## REGISTRE PUBLIQUE D'ACCESSIBILITE

### TENNIS CLUB MUNICIPAL

## DIAGNOSTIC D'ACCESSIBILITE DES BATIMENTS ERP

# CLUB-HOUSE TENNIS

Obstacle critique n° **C2**

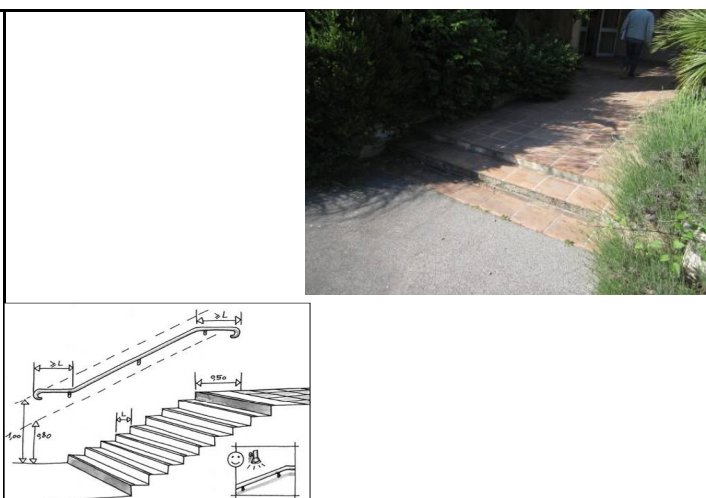
**Sécurisation des marches absente et/ou non conforme**

Modifier et/ou compléter la signalisation et/ou les équipements selon le tableau ci-dessous.

- Bande podotactile posée en amont de la volée de marches descendantes, à 50cm du premier nez.
- Nez de marches contrastés, sans débord excessif et antidérapants
- 1ère et dernière contremarches contrastées
- Main courante continue, facilement préhensible, contrastée et dépassant d'une longueur de marche.

Obstacle critique n° **C6.1**

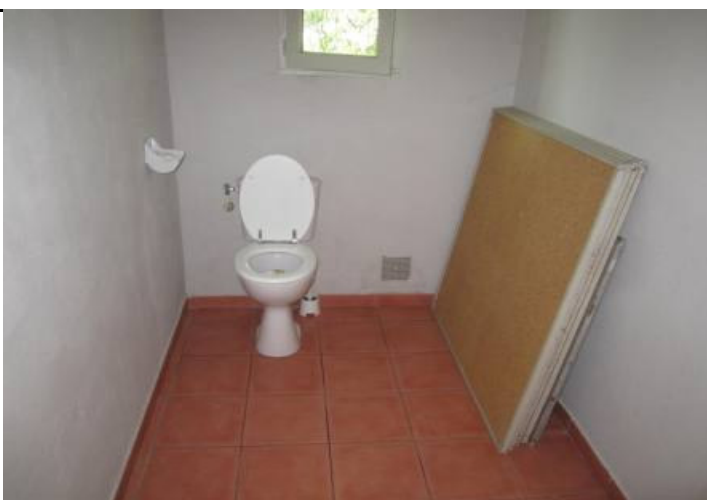
**Sanitaire adapté non réglementaire**

Modifier le sanitaire adapté existant selon le tableau ci-dessous.

- barre coudée (hauteur comprise entre 70 et 80 cm et distance comprise entre 35 et 40 cm de l'axe de la cuvette),
- lave mains (hauteur maximale de 85 cm au dessus) et robinetterie mélangeur monocommande,
- installer une poignée de tirage sur la porte du sanitaire adapté à tous,
- poser un pictogramme sur la porte du sanitaire adapté à tous.

Obstacle critique n° **C18**

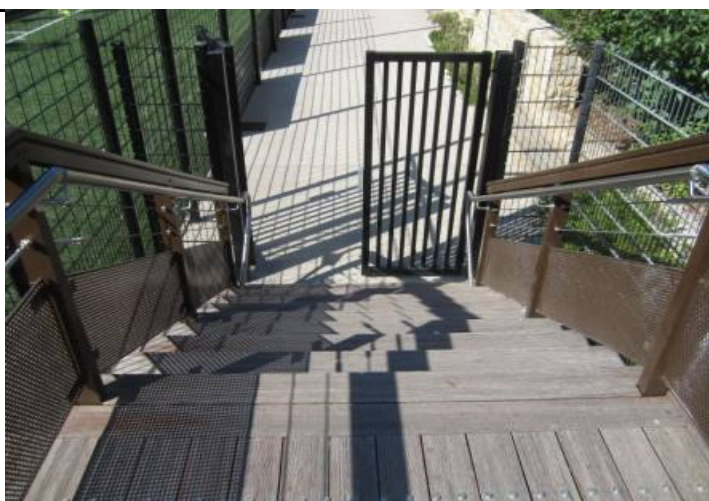
**Sécurisation des marches absente et/ou non conforme**

Modifier et/ou compléter la signalisation et/ou les équipements selon le tableau ci-dessous.

- Bande podotactile posée en amont de la volée de marches descendantes, à 50cm du premier nez.
- Nez de marches contrastés, sans débord excessif et antidérapants
- 1ère et dernière contremarches contrastées
- Main courante continue, facilement préhensible, contrastée et dépassant d'une longueur de marche.
